Zeitschrift: **Schweizerische Bauzeitung**

Wettbewerb für ein Bezirkspital in Biel.

Internationaler Wettbewerb „Basel-Bodensee“.

Internationaler Wettbewerb für die Schiffbarmachung des Rheins von Basel bis in den Bodensee.

I. Rang, Entwurf Nr. 1. — Uebersichtsplan 1:6000.

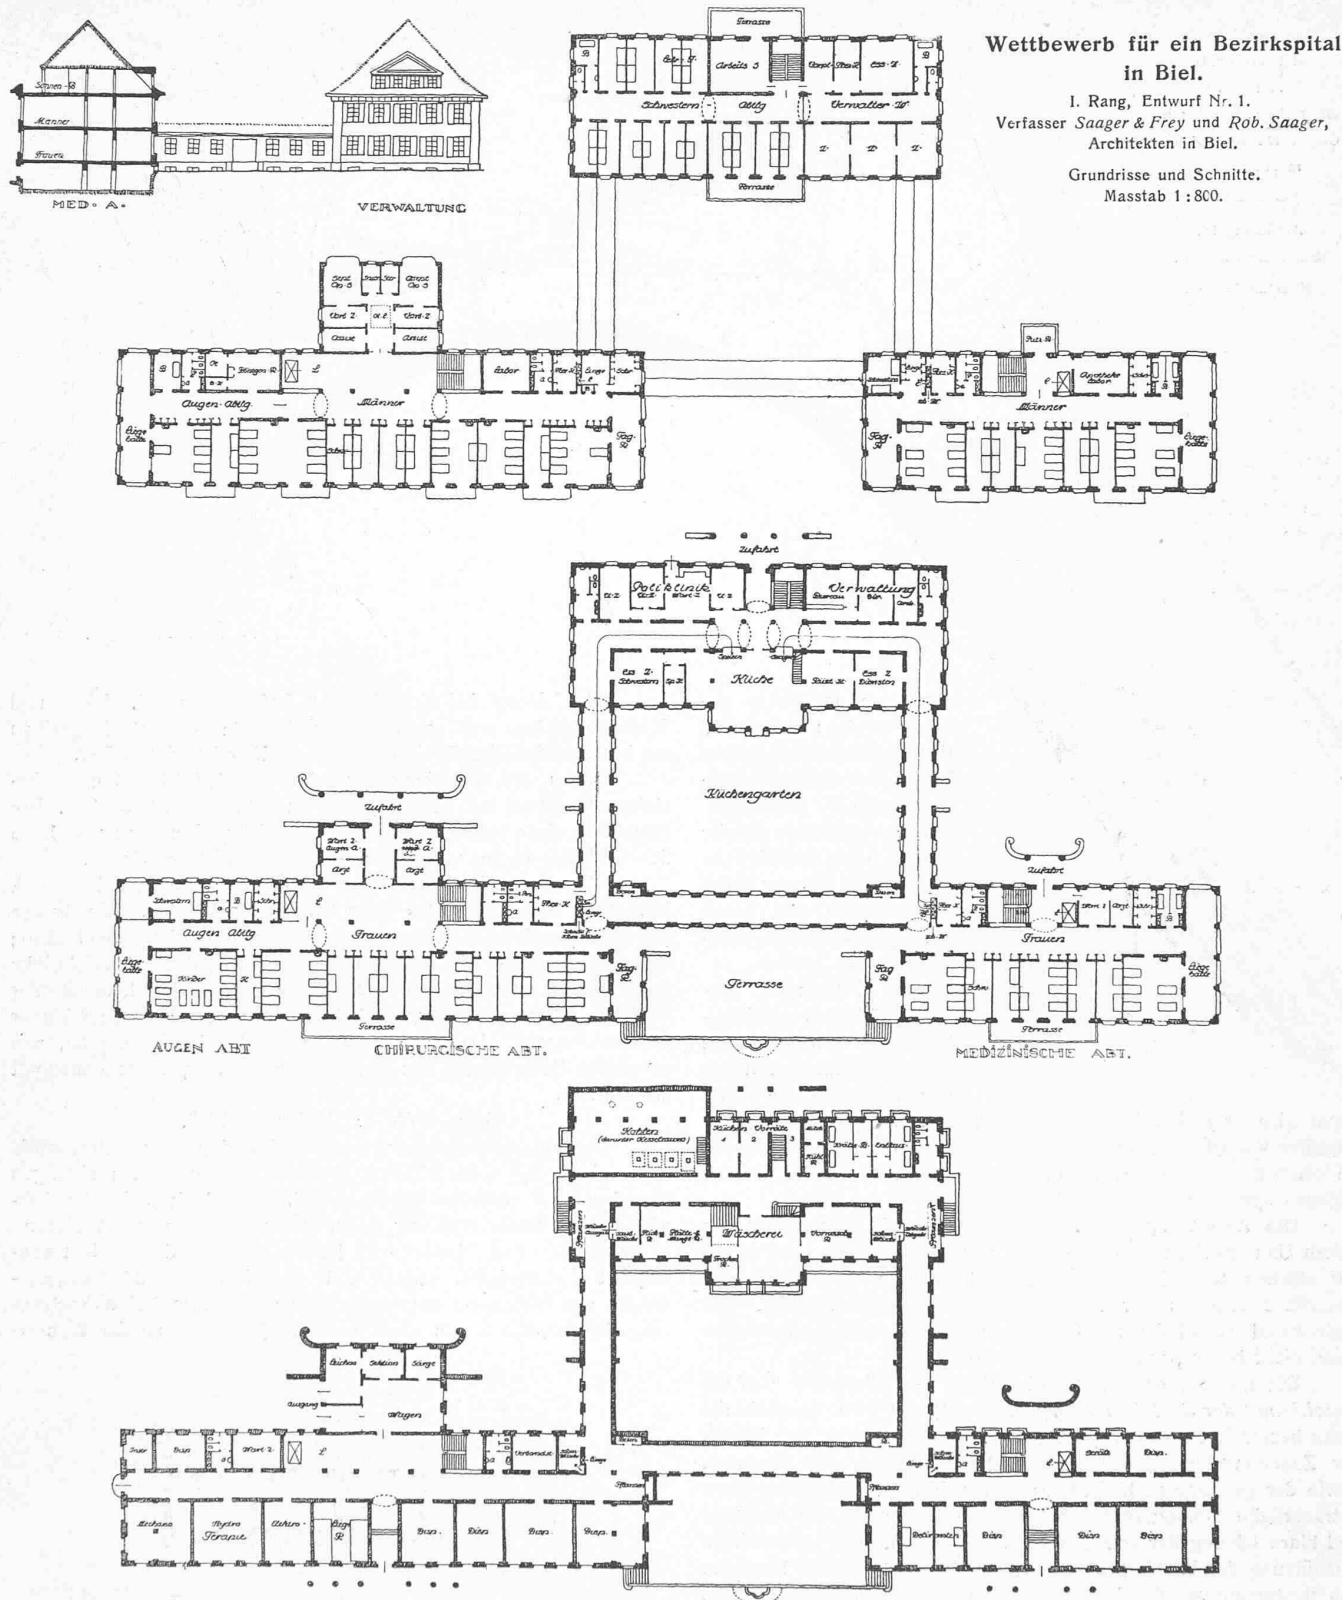
Projekt Nr. 1: „Gueti Besserig“. Gutes Projekt. Einfache, klare Disposition der Gebäudegruppen und der einzelnen Gebäude; die äussere

Erscheinung ansprechend. Die Beziehung der Gebäude unter sich und die Grundrisslösungen lassen auf gute Kenntnis der Anforderungen des Spitalbetriebes schliessen. Die Situation ermöglicht leichte Orientierung und nimmt Rücksicht auf sparsame Ausnützung des Terrains, sowie auf die spätere Erweiterung des Spitals. Zu erwähnen ist allerdings, dass das Verwaltungsgebäude im Hinblick auf die Terrainverhältnisse um etwa 3 m höher als die beiden vorgelagerten Pavillons zu legen wäre. Fehlerhaft ist die Anlage der Küche und ihrer Nebenräume. Im chirurgischen Pavillon sind die Abmessungen der Operationsabteilung und der darunter liegenden Arzt- und Wartezimmer knapp, während die Halle unnötig gross und nicht einwandfrei beleuchtet ist.

Abbildung 14.
Staustufe Rheinau.
Masstab 1:5000.

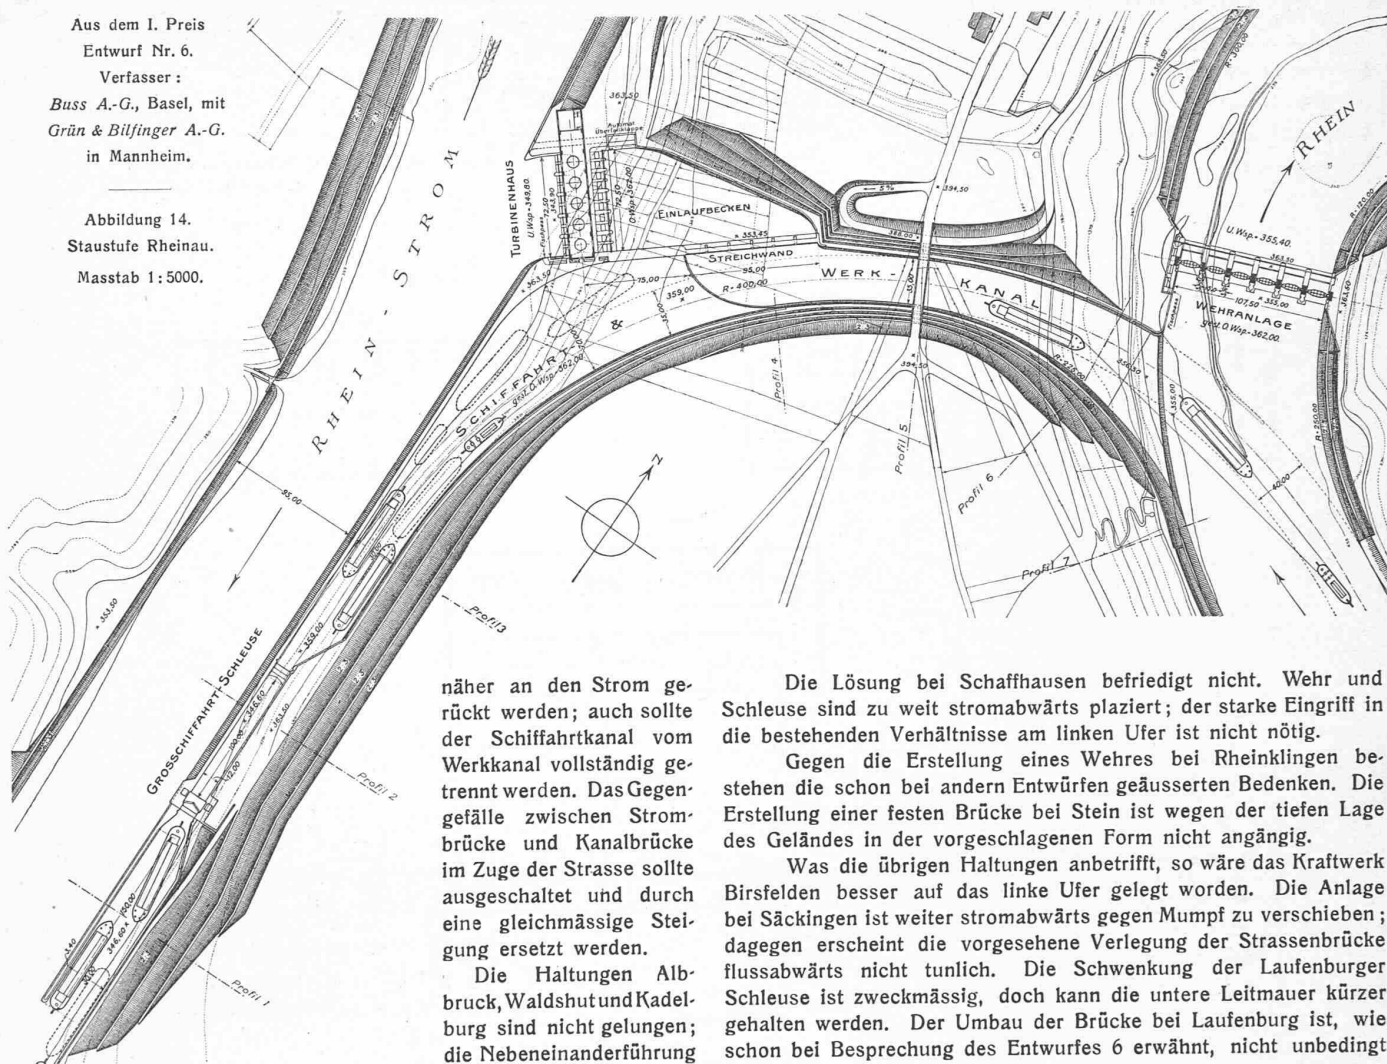
Die Lösung, die für die Umgehung des Rheinfalls und die Beseitigung der Schleifen bei Rheinau gegeben wird, kann als die beste bezeichnet werden, die der Wettbewerb gebracht hat. Infolge der Zusammenlegung der beiden Stufen Rheinau und Rheinfall, sowie der gestreckten Linienführung des Kanals, wird eine ganz beträchtliche Abkürzung des Schiffahrtsweges und eine einfache und klare Lösung der schwierigen Frage erzielt. Die vorgesehene Ausnützung der Wasserkraft des Rheinfalls widerspricht hingegen den Bestimmungen des Programms. Es ist übrigens zu bemerken, dass, wenn später einmal eine Wasserentnahme oberhalb des Rheinfalls in Frage kommen sollte, es zweckmässiger sein wird, das Kraftwerk an das linke Rheinufer bei Dachsen unterhalb der Kanalbrücke zu verlegen und das Gefälle zwischen Kraftwerk und dem Wehr bei Ellikon durch einen höhern Aufstau bei Ellikon, soweit dies mit Rücksicht auf das Kloster Rheinau zulässig ist, möglichst vollständig auszunützen. Durch diese Anordnung würde auch die komplizierte und schwer durchführbare Anlage der dem Schiffahrts- und Kraftbetrieb zugleich dienenden Kanalbrücke über den Rhein wesentlich vereinfacht werden (Abb. 15 bis 17).

Um den Rheinfall möglichst wenig zu beeinträchtigen, sollte das Wehr oberhalb des Rheinfalls mehr stromaufwärts verlegt und das Anfangstück des Kanals als Tunnel ausgebildet werden.

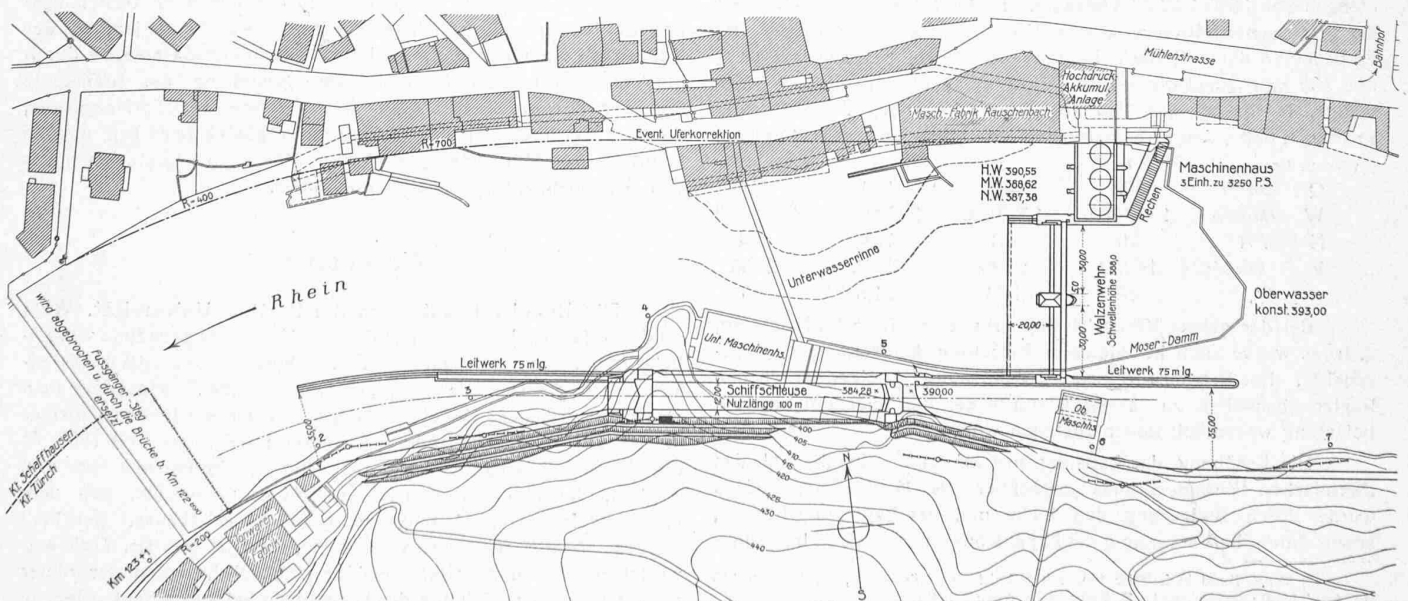
Die Schaffhäuser Haltung ist befriedigend disponiert. Immerhin wäre noch zu prüfen, ob nicht durch eine Verlegung des Wehres und des Kraftwerkes um etwa 150 bis 200 m flussabwärts bessere Verhältnisse sowohl für die Schifffahrt als die Kraftgewinnung geschaffen werden könnten (Abb. 21). — Gegen die Erstellung eines Wehres bei Hemishofen bestehen die schon erwähnten Bedenken.

Abb. 22. Fahrinne durch die Rheinfelder Stromschnelle nach Entwurf Nr. 4. Untere Schleuse rechtsufrig, obere linksufrig im Anschluss an neues Stauwehr für das bestehende Kraftwerk Rheinfelden. — Etwa 1 : 23 000. (Cliché der „Rheinquellen“).

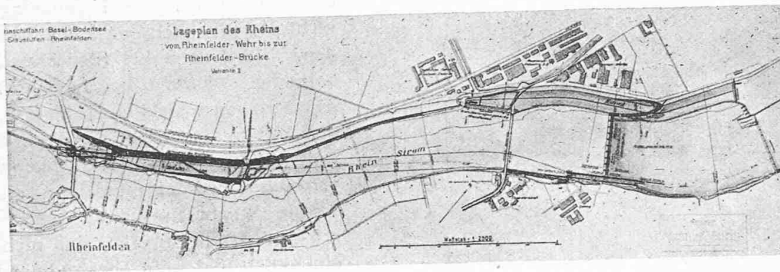
Die bei Rheinfelden vorgesehenen Massnahmen ergeben weder für die Schifffahrt noch für die Kraftgewinnung eine befriedigende Lösung. Das Gefälle zwischen dem bestehenden Werk und der

Rheinfelder Brücke wird preisgegeben, und die Fahrrinne zwischen der Schleuse am linken Ufer beim Wehr und der Schleuse am rechten Ufer bei der Rheinfelder Brücke ist für die Schifffahrt nur mit grossen Schwierigkeiten und Gefahren zu passieren, da die Strömung vom Wehr und vom Kraftwerk die Kähne gegen den untern Rand der Fahrrinne drängen muss (Abb. 22, S. 70). Auch

wird die Offenhaltung der das Rheinbett durchschneidenden Rinne sehr schwierig werden, da sich darin Geschiebe ansammeln und ablagern wird und schliesslich ist das Streichwehr am Anfang des Schleusen-Kanals bei Hochwasser stets gefährdet.
